**SITE PATRIMONIAL REMARQUABLE  
SPR D'AURILLAC**

**AIRE DE VALORISATION DE L'ARCHITECTURE  
ET DU PATRIMOINE**

**MODIFICATION n°2**

**NOTICE DE PRESENTATION DE LA MODIFICATION n°2**

## DOCUMENT GRAPHIQUE REGLEMENTAIRE - POINT N° 1 Site de Boudieu – Ouest Hippodrome

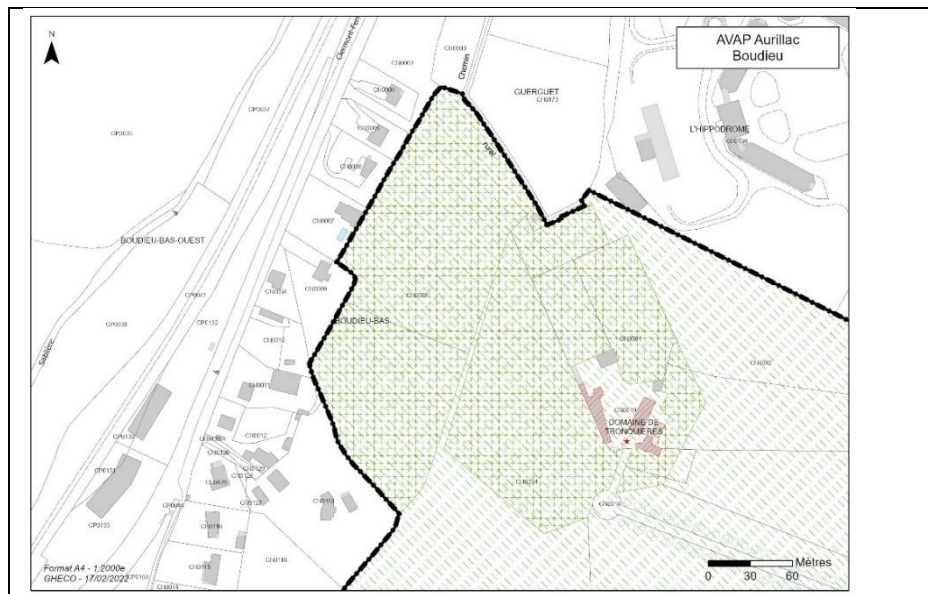
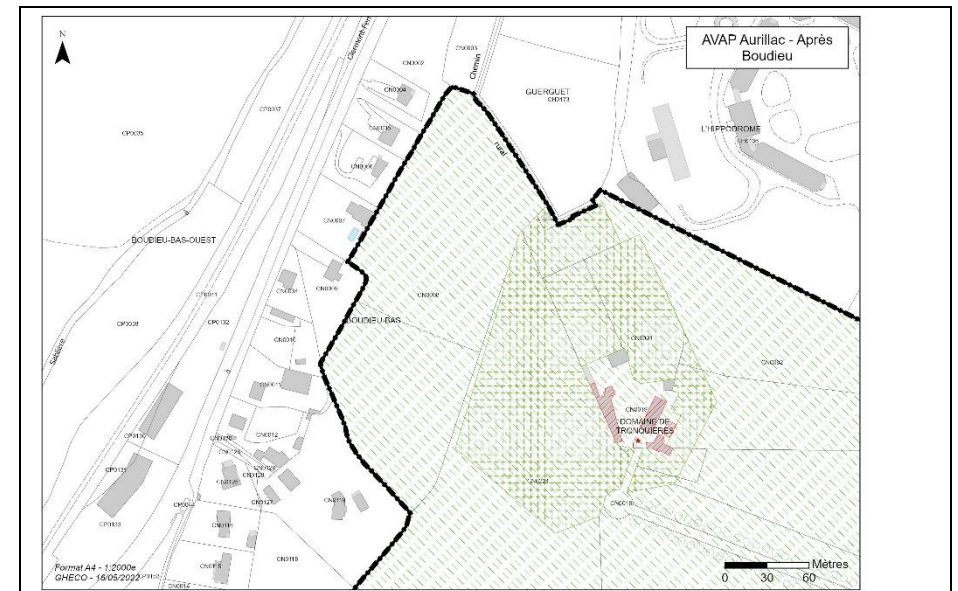
**Le projet d'aménagement du secteur de Boudieu, prévu au PLUI-H, n'est pas conforme au règlement de la légende « jardin d'agrément » portée au plan réglementaire de l'AVAP**

- on conserve le secteur PH
- on conserve la légende « ESPACES OUVERTS OU PRAIRIES » (hachures vertes)
- on supprime la légende « jardin d'agrément », qui ne correspond pas à la nature du site (prairie)

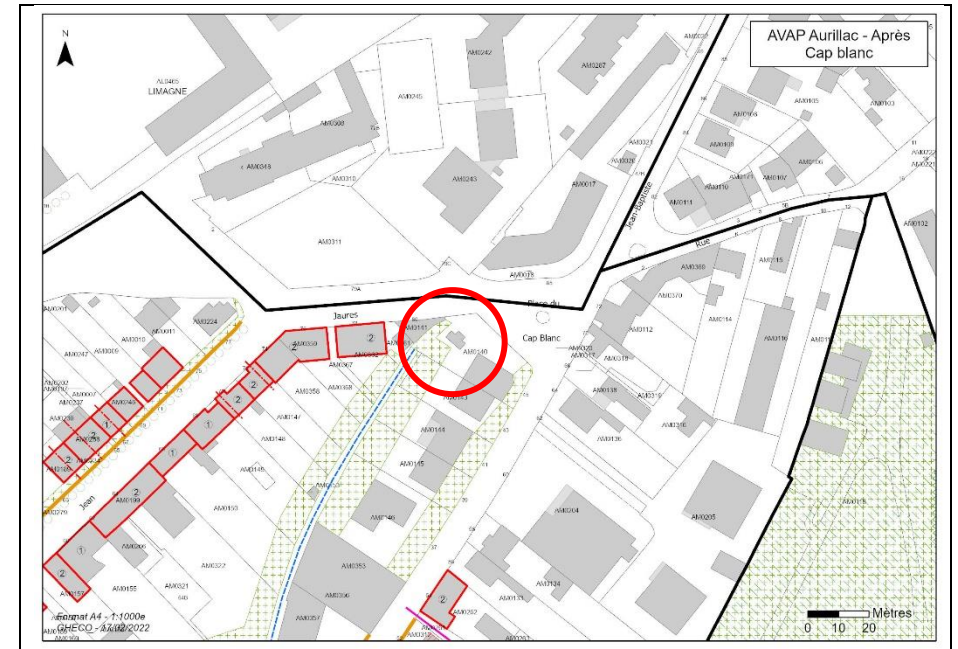
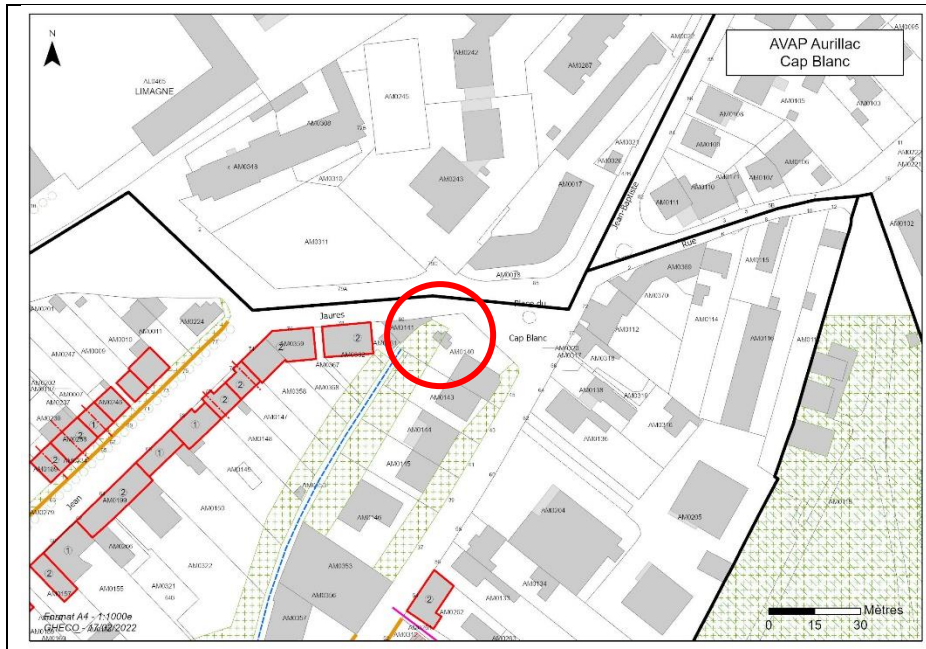
La trame « jardins d'agrément » se superpose à l'emprise bâtie.

Il s'agit de la correction d'une erreur matérielle.

La trame jardin d'agrément doit être supprimée, pour prendre en compte la construction en place, édifée antérieurement à la création de le la ZPPAUP (cadastre pas à jour au moment de la création en 2016).

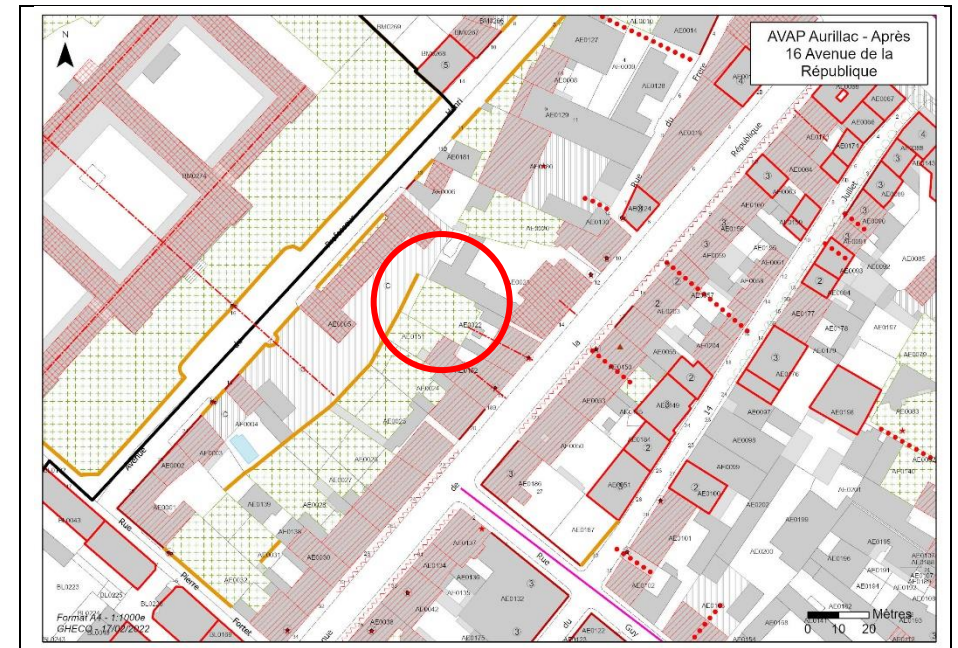
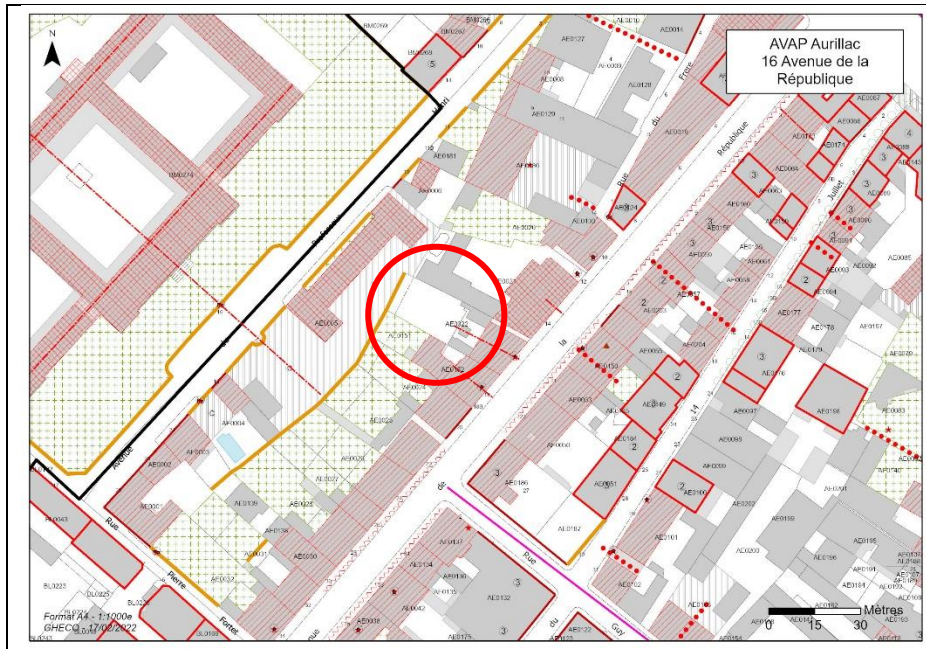
La trame de « jardin d'agrément » se superpose au bâti.

Il s'agit de la correction d'une erreur matérielle.

La trame jardin d'agrément doit être supprimée, pour prendre en compte la construction en place, édifiée antérieurement à la création de le la ZPPAUP (cadastre pas à jour au moment de la création en 2016).

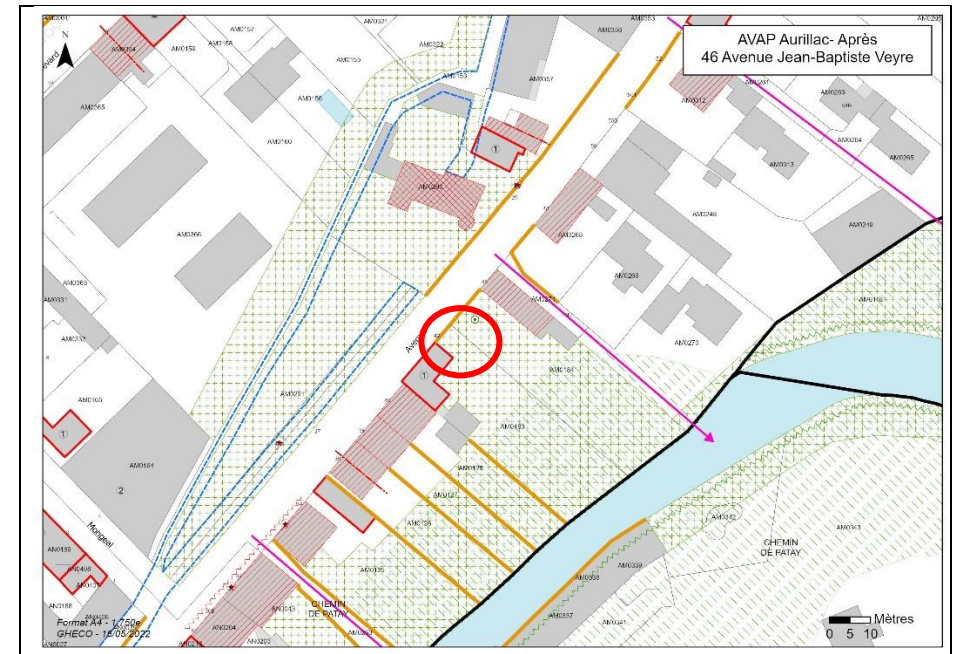
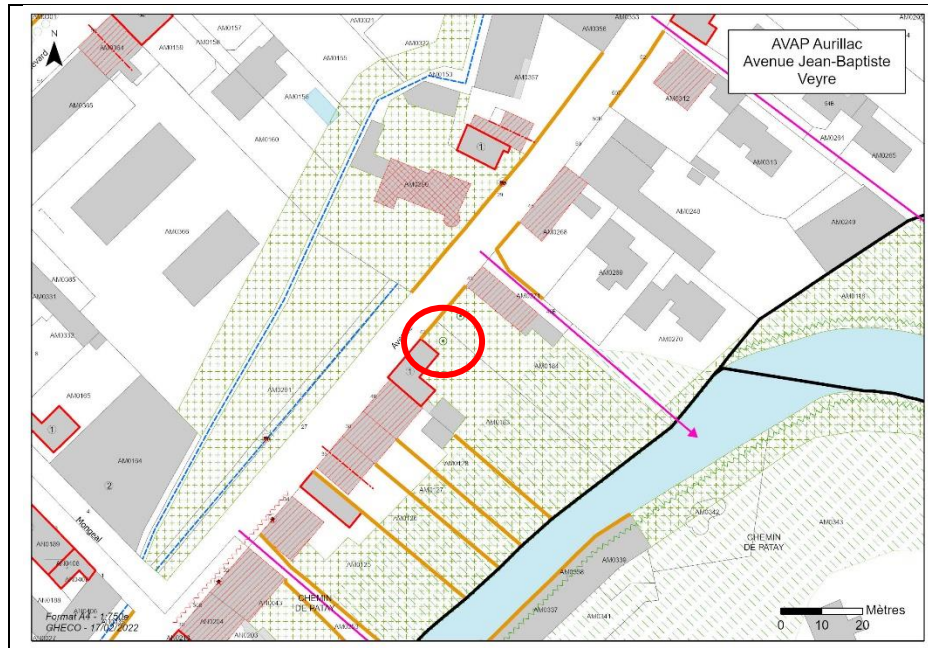
Une trame jardin d'agrément couvre une série de jardins « arrières » entre les immeubles de l'avenue de la République et l'hôpital. Le jardin n'a pas été protégé sur la parcelle AE22, qui présente pourtant les mêmes caractéristiques que les jardins voisins.

Il s'agit d'une mise à jour patrimoniale :

Le plan est complété :

- ajout d'une trame jardin d'agrément sur l'espace arrière de l'immeuble, en continuité de la série de jardins protégés au sud-ouest

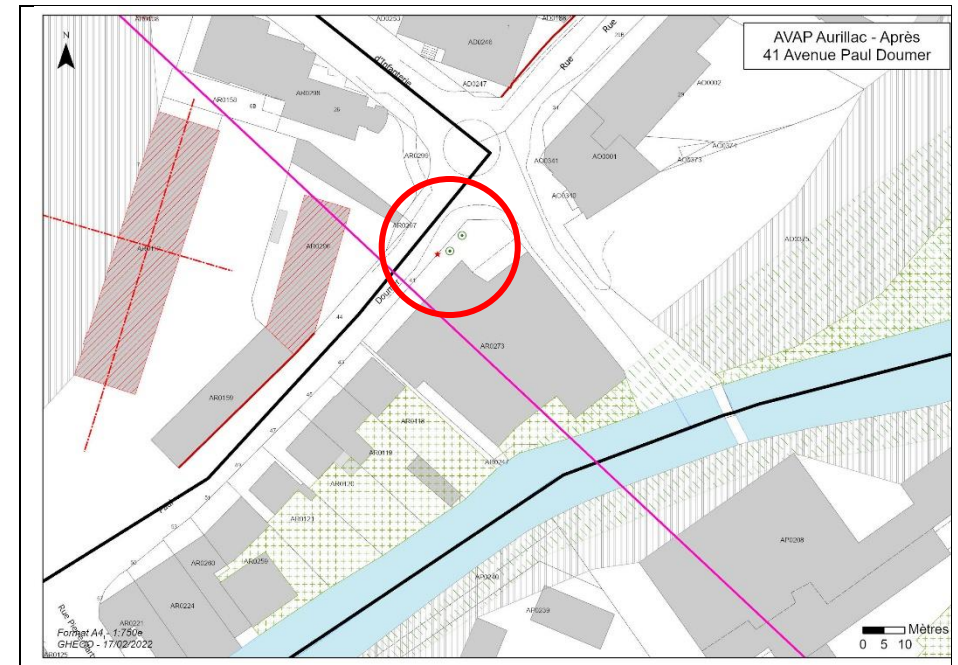
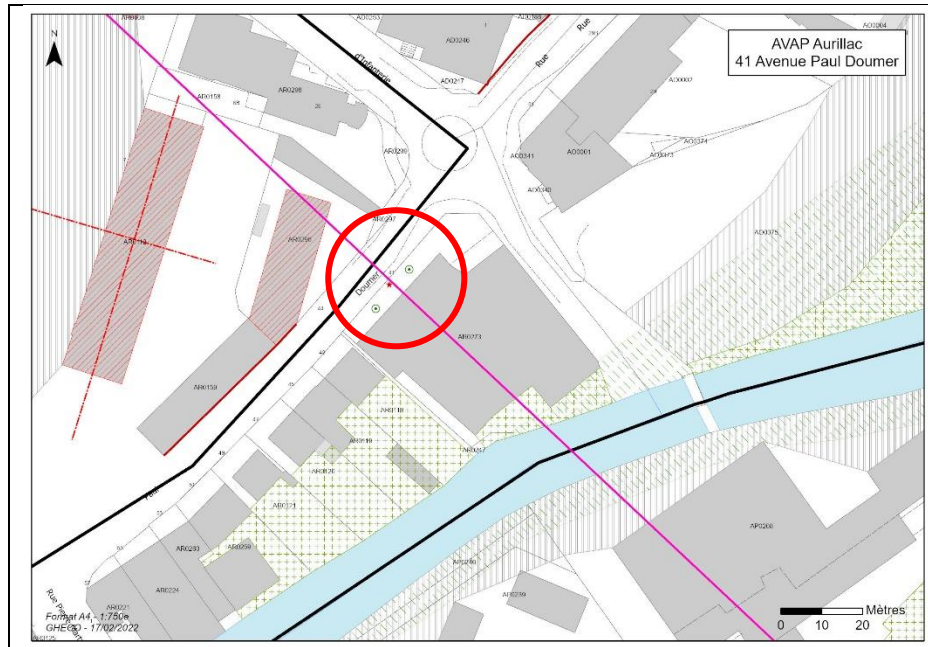
Un arbre protégé a été coupé en 2020. Un mur a été édifié à son emplacement.

Le plan est modifié :

- suppression de l'arbre abattu

41 avenue Paul Doumer : les 2 arbre et le portail

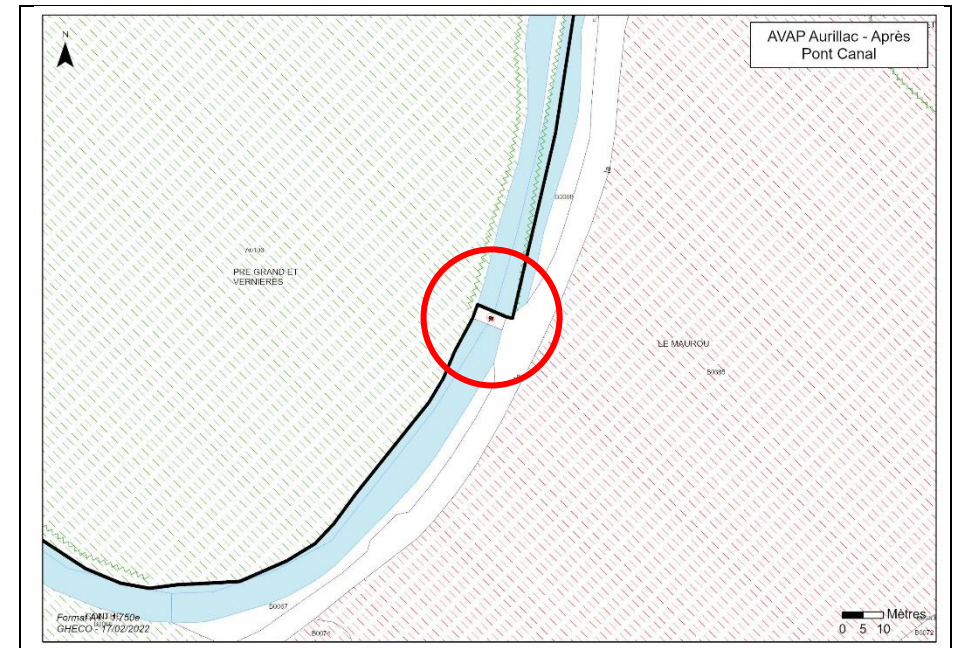
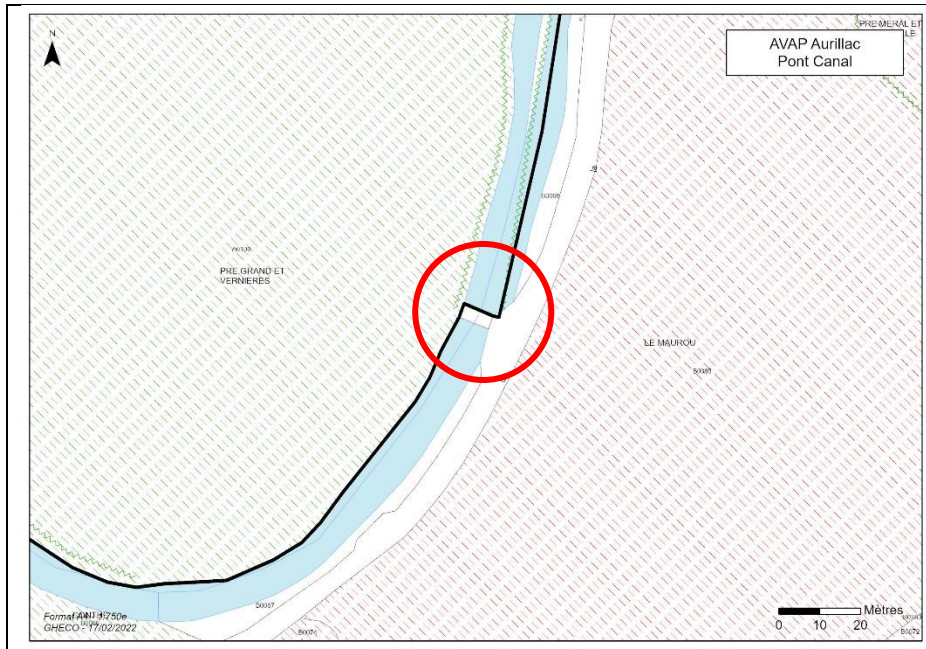
La position des 2 arbres protégés et de l'élément architectural (portail avec grille et piliers) est erronée par rapport à la situation réelle sur le terrain (erreur matérielle).

Il s'agit d'une mise à jour patrimoniale corrective (erreur matérielle) :

Le plan est corrigé :

- ajustement des 2 arbres protégés selon la réalité du terrain
- déplacement de la protection du portail et ses piliers selon la réalité du terrain

le pont canal

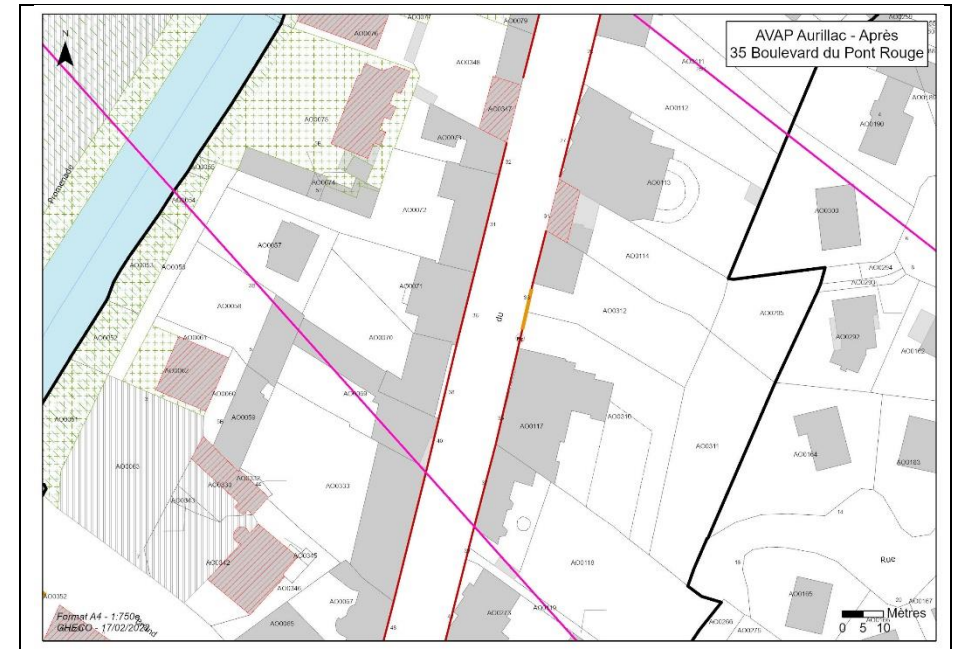
il s'agit d'un élément de patrimoine oublié en 2016, non protégé à l'AVAP.

Il s'agit d'une mise à jour patrimoniale :

Le plan est complété :

- ajout d'un élément architectural spécifique : pont
- mention « pont » portée au plan

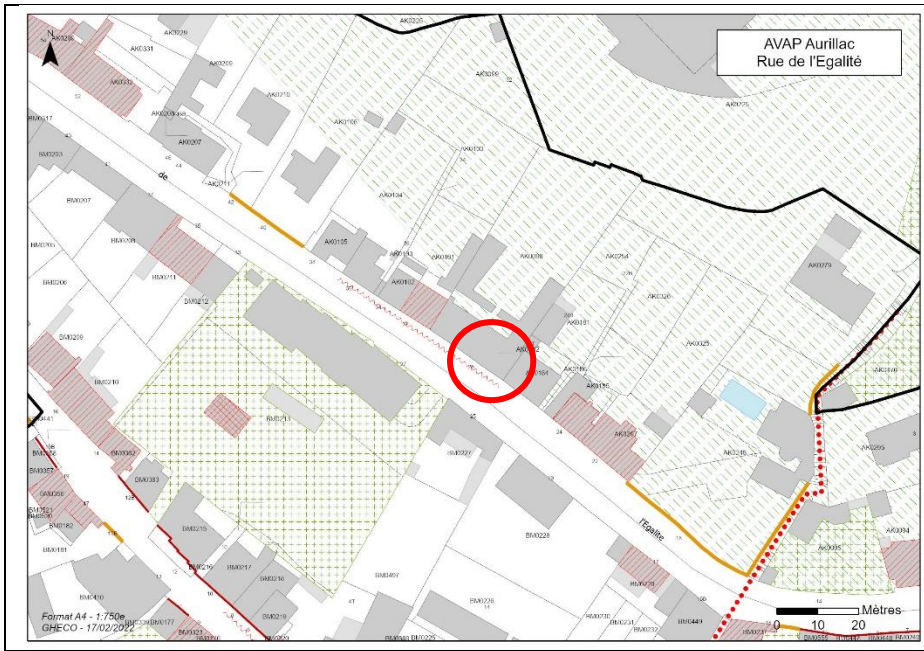
Il s'agit d'une mise à jour patrimoniale :

- ajout d'une protection d'élément architectural spécifique : un portail et ses piliers
- ajout de la protection du mur sur rue

Fontaine au 28/30 rue de l'Egalité

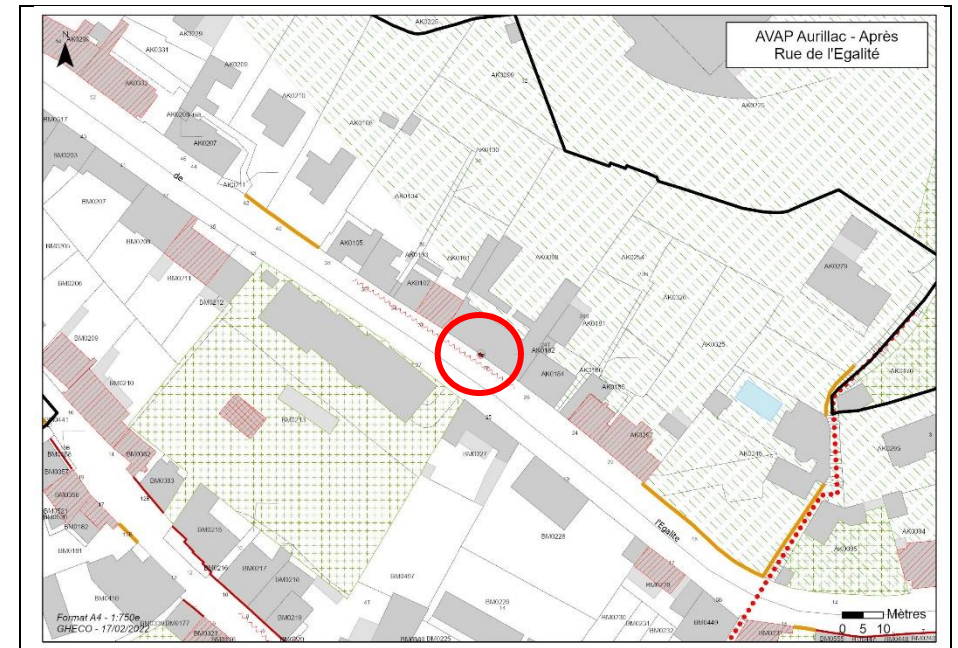
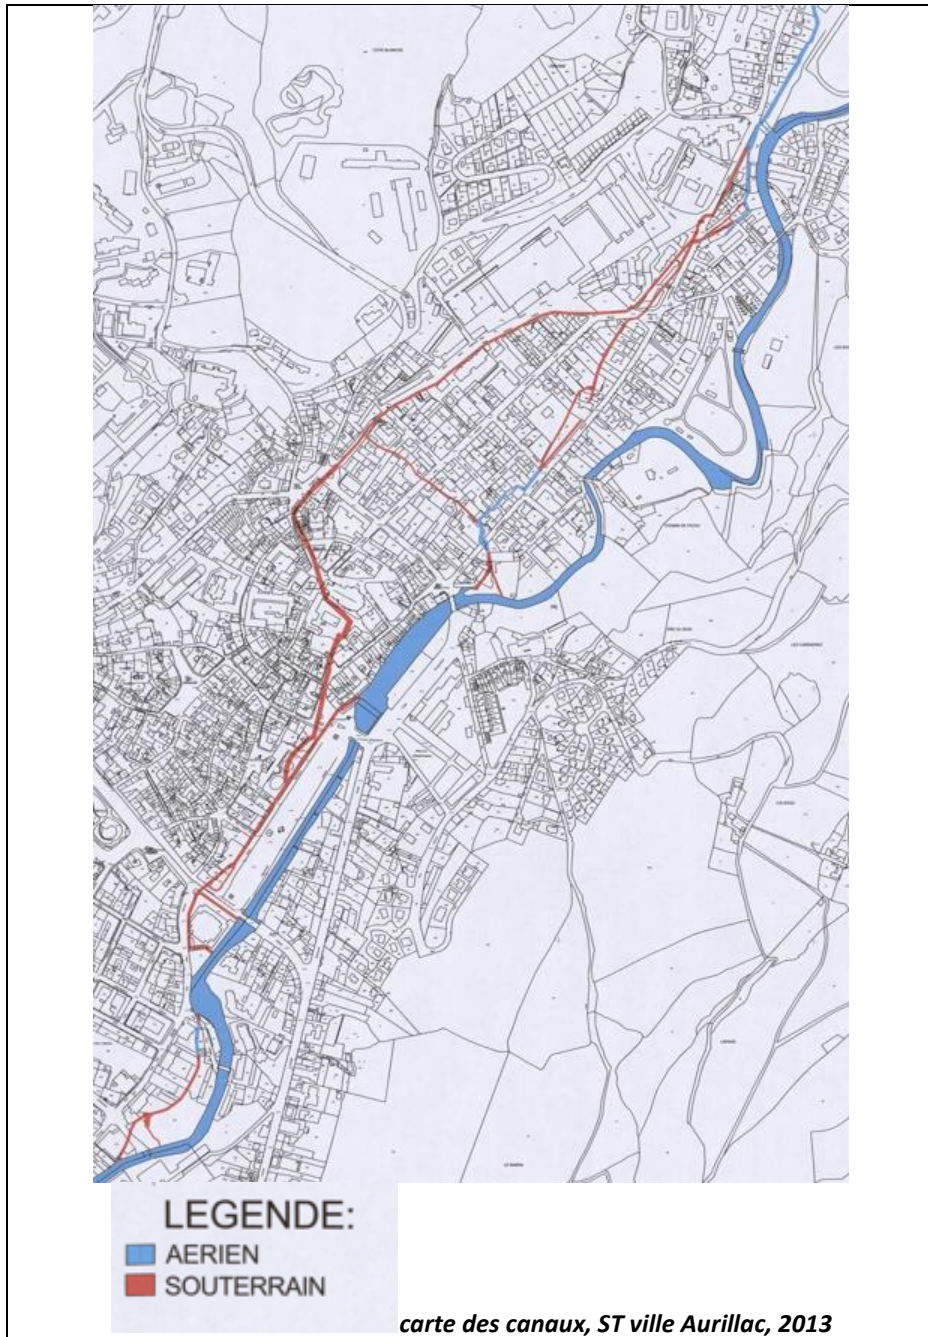
Il s'agit d'une mise à jour patrimoniale :

- ajout d'une protection d'élément architectural spécifique : fontaine.
